Cooperativa de Agua Potable y Saneamiento Básico para el Casco Urbano del municipio de Cumbal	Página:	
	CONCEPTO TÉCNICO E INFORME DE EVALUACION DE VERTIMIENTOS INDUSTRIAL.	Fecha: 14/01/2024	Versión 1
		Responsable: Área técnica de Coopsercum

**CONCEPTO TÉCNICO # 4
INFORME DE CONTROL Y MONITOREO**

RAZÓN SOCIAL:	LACTEOS SAN JOSE
REPRESENTANTE LEGAL:	IVAN GUAITARILLA
REFERENCIA:	EVALUACIÓN DE CARACTERIZACIÓN FÍSICOQUÍMICA
FECHA DE INFORME:	14/01/2025
MUNICIPIO:	CUMBAL
DIRECCIÓN DE CORRESPONDENCIA:	VEREDA QUILISMAL-TRASVERSAL 4°
COORDENADAS:	0°54'39.13"N; 77°47'2.63"O

Figura 1: Comportamiento del caudal a la salida del STAR

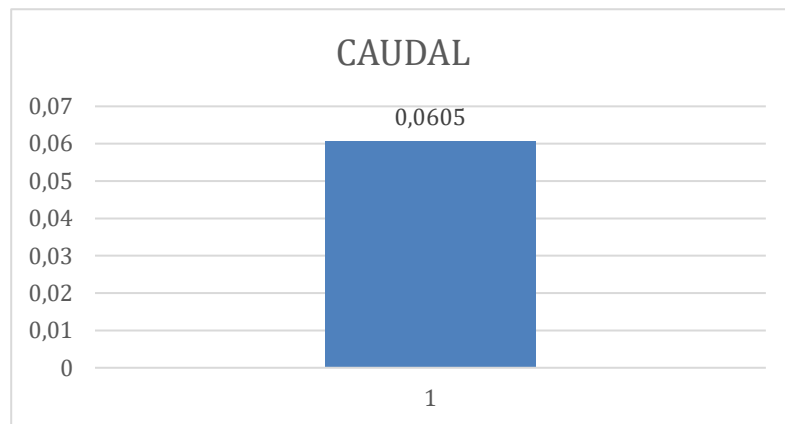
PARAMETRO	UNIDADES	RESULTADO SALIDA PTAR.	RESOLUCION 631-2015. Art. 12-16	CONFORMIDAD.
CAUDAL	L/s	0.0605	N.E.	--
pH	Unidades de pH	3.69	5.0 - 9.0	NO CUMPLE
SOLIDOS SEDIMENTABLES	mL/L S.S.	2.95	3	NO CUMPLE
TEMPERATURA	°C	19.2	<40	CUMPLE PARCIALMENTE

Figura 2: Comportamiento del pH a la salida del STAR

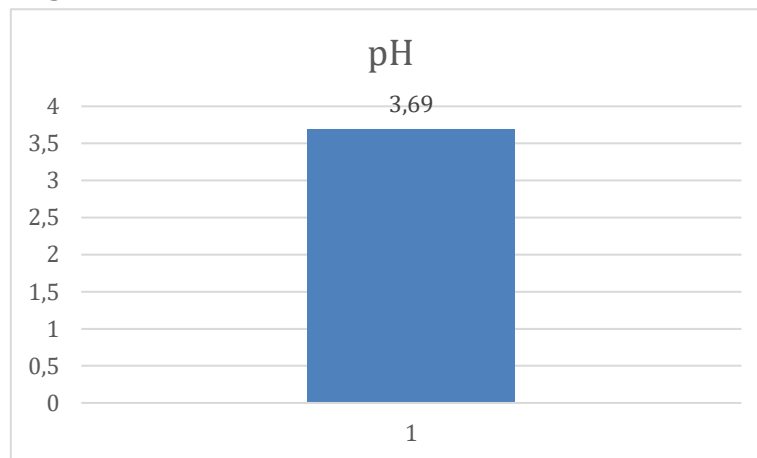
- Las mediciones reportaron el comportamiento del pH a la salida del STAR, tal como se muestra en la Figura 2.

- Figura 3:** Comportamiento de la Temperatura a la salida del STAR

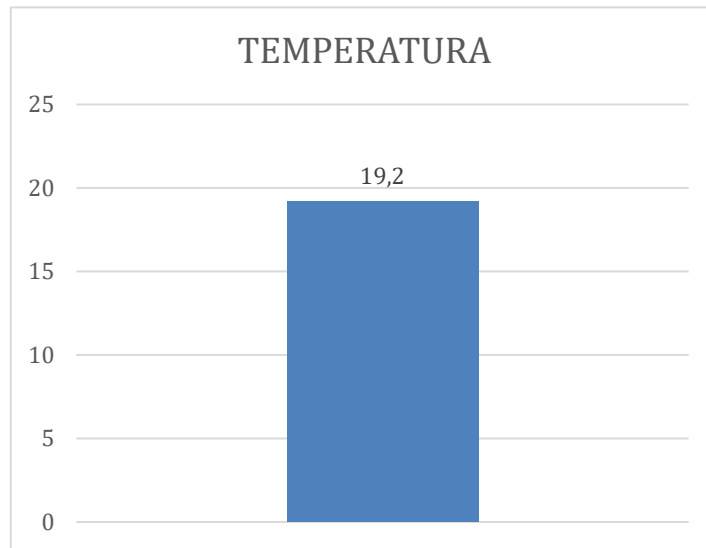
- Las mediciones reportaron el comportamiento de la Temperatura a la salida del STAR, tal como se muestra en la Figura 3.

- Figura 3:** Comportamiento de los sólidos sedimentables a la salida del STAR

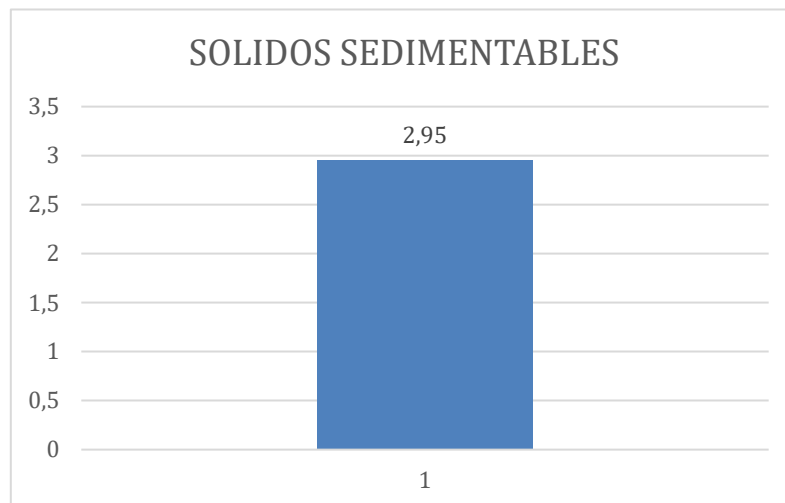
- Las mediciones reportaron el comportamiento de los sólidos sedimentables a la salida del STAR, tal como se muestra en la Figura 3.
